710 - INSP
ISO/IEC 17020
Origineel verslag

Niet conform

Verslagnummer:
41/07102025/51961/58872/1

Inspectie adres: Predikherenstraat 12, 3000
Leuven (België)
Type: Verkoop [Afd 8.4.2]

Elektrisch bord

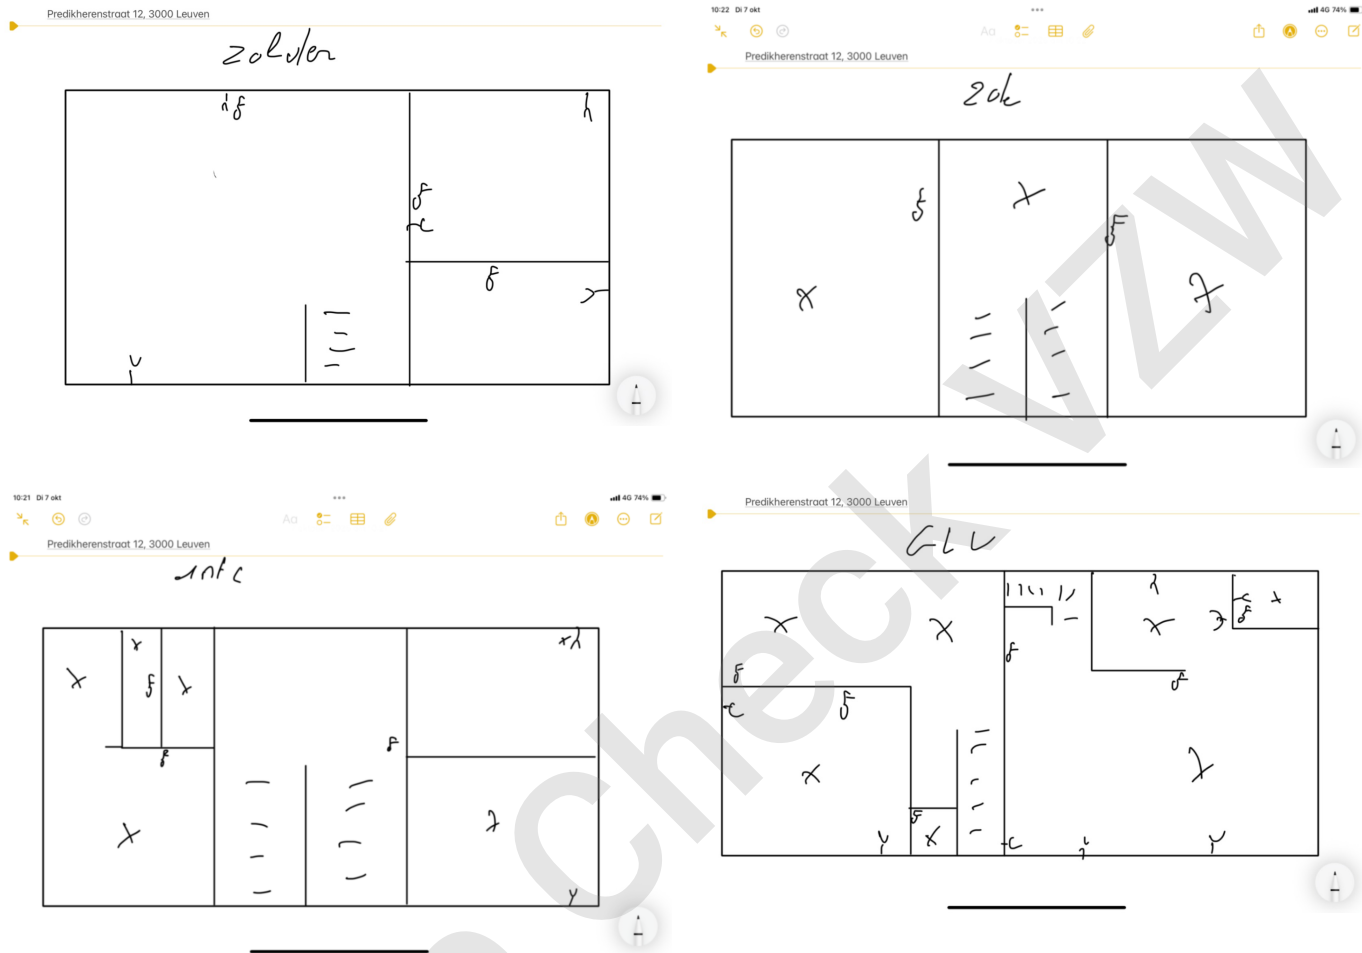
- De controle van een/meerdere foutlussen is niet afdoende. - oAfd 6.5.7.2.b.4.d; oAfd 6.4.6.4.b.4
 - Het verdeelbord is onvoldoende gemarkeerd. Individuele markering, voedingsspanning en/of gevarendriehoek ontbreken. - oAfd 3.1.3.3; Afd 9.4.1

- Er is geen deur aan het bord. - oAfd 4.2.2.3; oAfd 4.2.2.1.b; oAfd 5.3.5.1
 - Het eendraadsschema en situatieplan zijn niet aanwezig. - oAfd 3.1.2.1
 - De beschermingsgraad van de ruimte moet ten minste IPXX-D zijn voor ruimtes publiek toegankelijk en IPXX-B voor gewone ruimtes. - oAfd 4.2.2.3

- Er ontbreken afdekplaatjes in het elektrisch bord. - Afd 5.2.6; oAfd 4.2.2.3
 - Hoofddifferentieelstroombeschermingsinrichting is niet aanwezig. - oAfd 4.2.4.3

- De differentieelstroombeschermingsinrichtingen werkt niet na het indrukken van de testknop en/of de testknop is niet gemakkelijk bereikbaar. - oAfd 5.3.5.3.b; oAfd 5.3.5.3.; oAfd 6.5.7.2.b.4.d; oAfd 6.4.6.4.b.4

- De houders van de penautomaten zijn niet uitgerust met een kaliberstuk. - oAfd 5.3.5.5.a
 - De sectie van de geleiders is niet aangepast aan de grote van de automaten en zekeringen. - oAfd 4.4.1.5
